1 augustus
2006

Technical Bulletin

PowerGrip® Kit K015541XS voor Ford dieselmotoren

Fig. 1 Nieuwe automatische spanrol

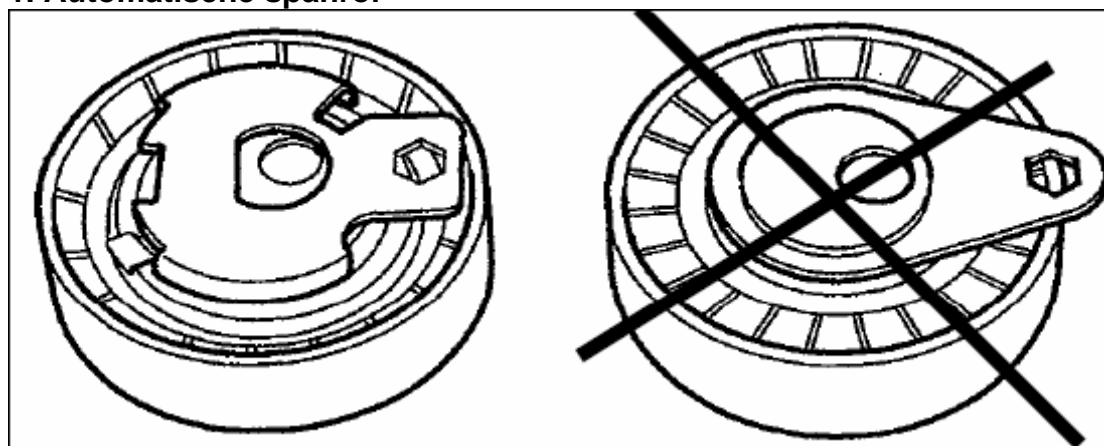
Fig. 1 toont de oude vaste spanrol rechts en de nieuwe automatische spanrol links.

Fig. 2

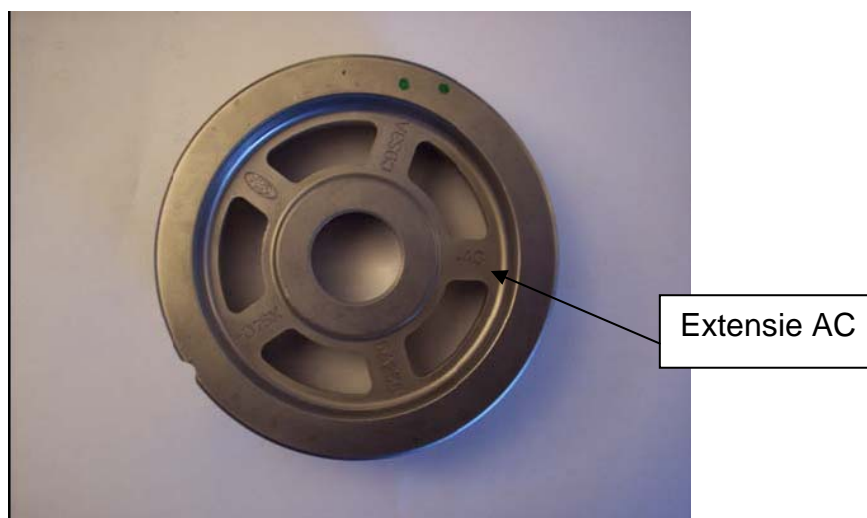
Controleer of het onderdeelnummer van de nokkenasschijf eindigt op **AC** (Fig. 2). Als het onderdeelnummer van de nokkenas schijf eindigt op **AB**, monteer een nieuw tandwiel met OE ref. XS4Q6A256AC.

Fig. 3

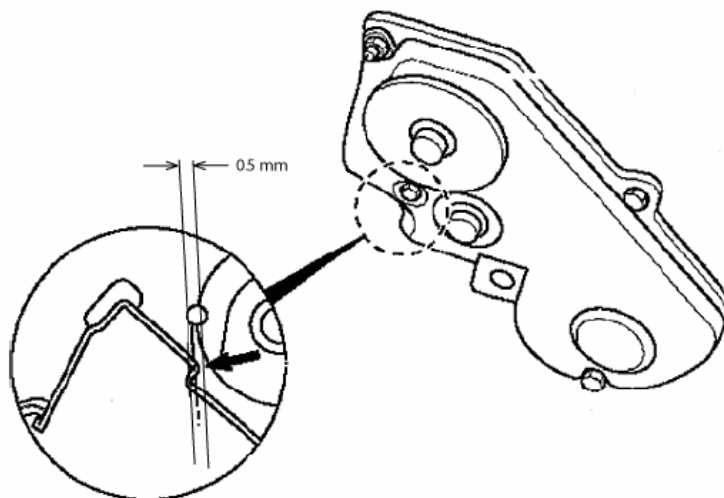
Als de vaste spanrol vervangen is door een automatische spanrol, dan moet de distributieriem beschermkap ook gemodificeerd worden.

Vijl de binnenkap bij (0.5mm) zoals in Fig. 3 weergegeven. *Beschadig de distributieriem beschermkap niet door teveel van de hoek bij te vijlen.!*
